KONSULTACJE SPOŁECZNE
Zmiana granic TMA EPWA i TSA 02

Celem jest zmiana granic wybranych segmentów TMA Warszawa oraz strefy TSA 02.

Rys. 1 Proponowana zmiana.

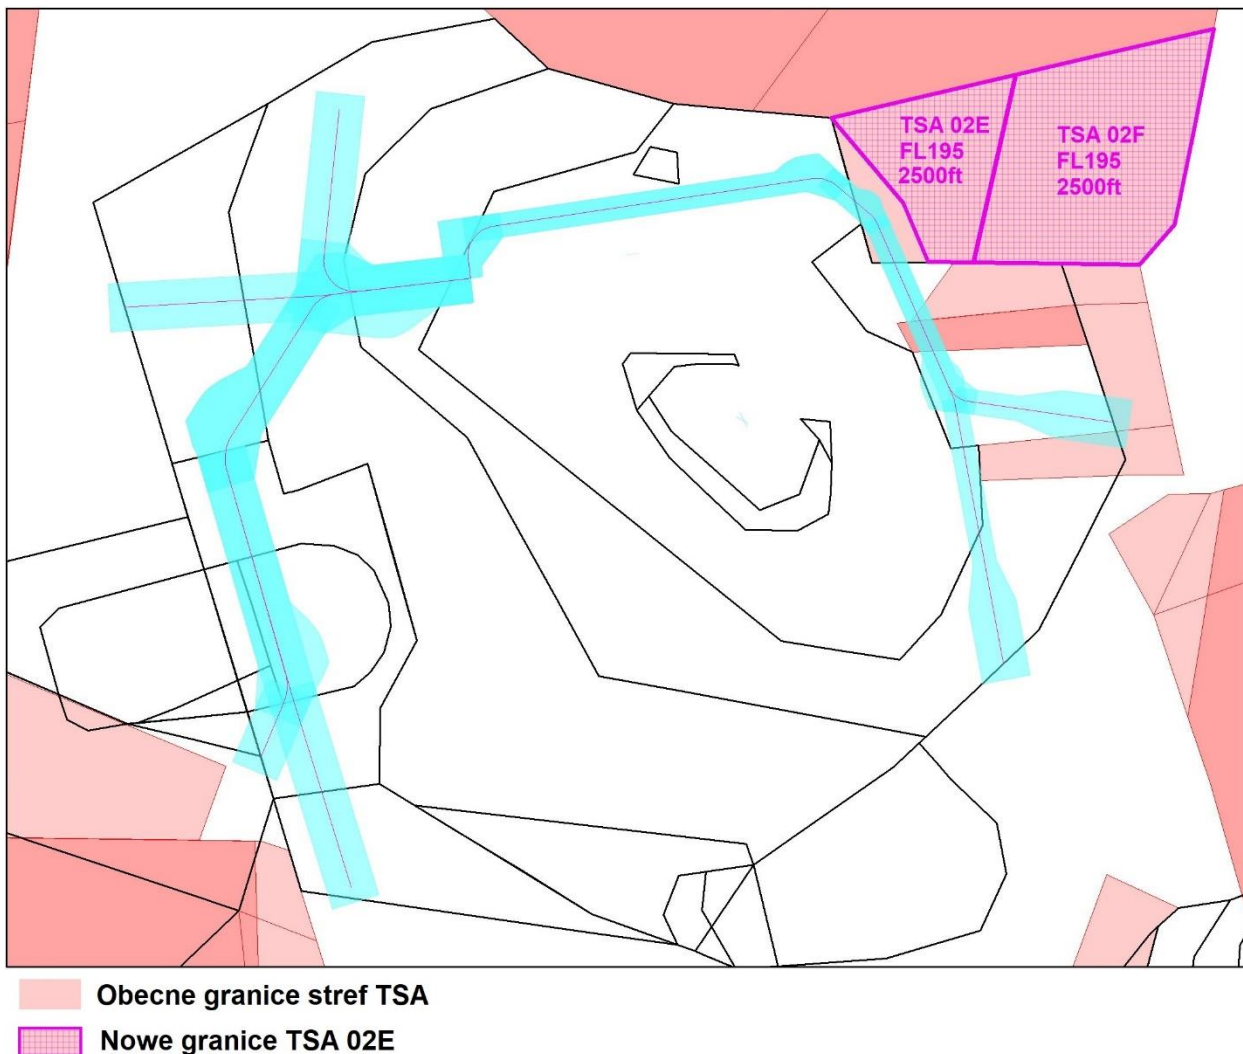
W związku z planowaną zmianą procedur STAR dla lotniska EPWA oraz SID i STAR dla lotniska EPMO powstała konieczność nieznacznego poszerzenia TMA w rejonie strefy TSA 02. Projekt zakłada korektę granicy poziomej sektora TMA Warszawa B (3500ft – FL225) oraz przestrzeni CTA 02 (FL225 – FL245). Niezbędna jest również zmiana granic segmentu TSA 02E (dopasowanie granicy poziomej do nowej granicy TMA oraz zmiana dolnej wysokości z 6500ft do 2500ft). W segmencie TSA 02F skorygowano dolną granicę z 2300ft na 2500ft.

Rys. 2 Proponowana zmiana.

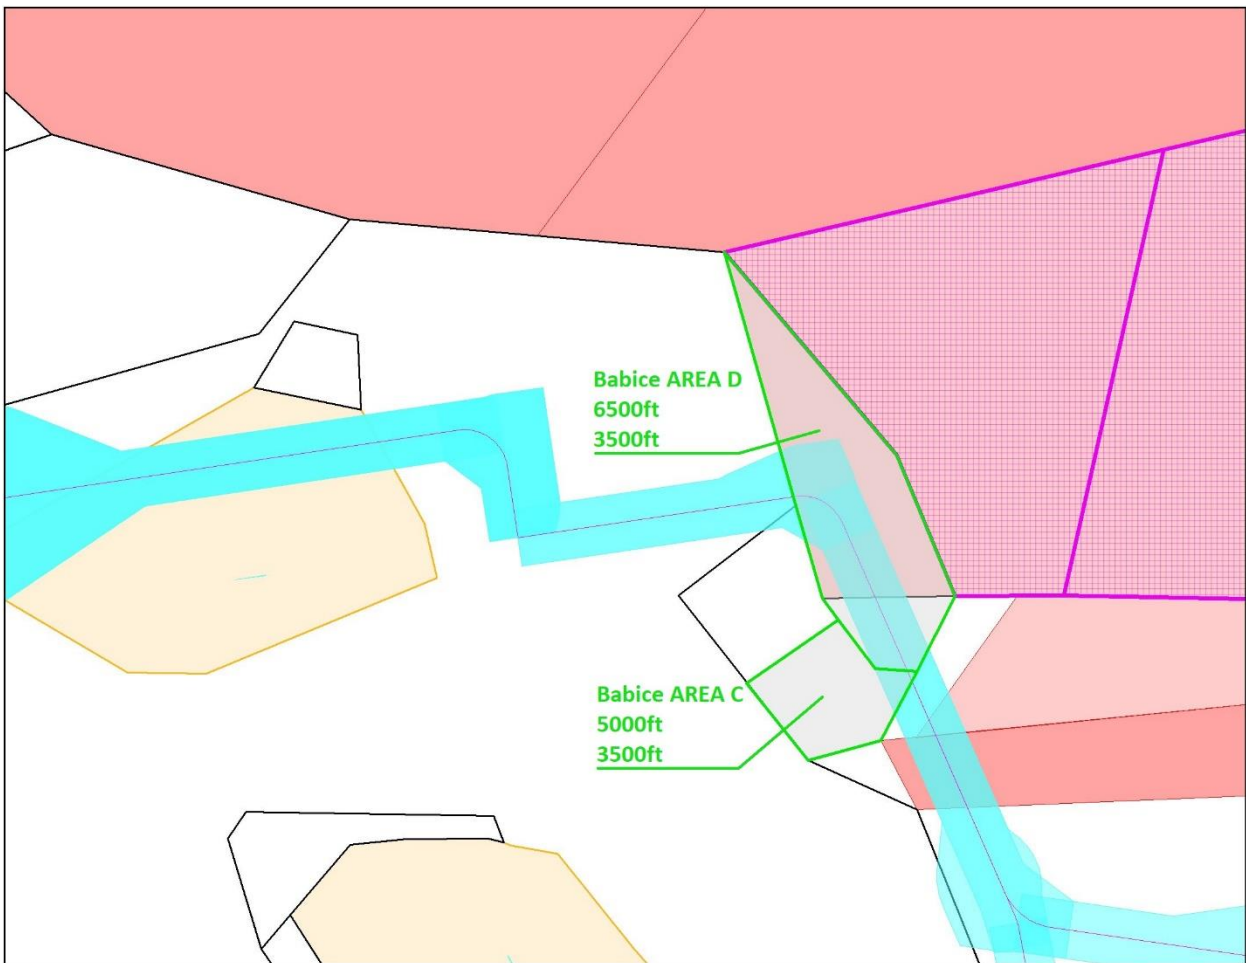
Ze zmianą powiązana jest konieczność korekty granic poziomych strefy Babice Area D. Strefa zostanie poszerzona na północ tak, aby dopasować ją do nowych granic TMA. Nieznacznemu zmniejszeniu ulegną wschodnie granice segmentów C i D z uwagi na granice MTMA EPMM. Zmiany zostały zaprezentowane na rysunku 2.
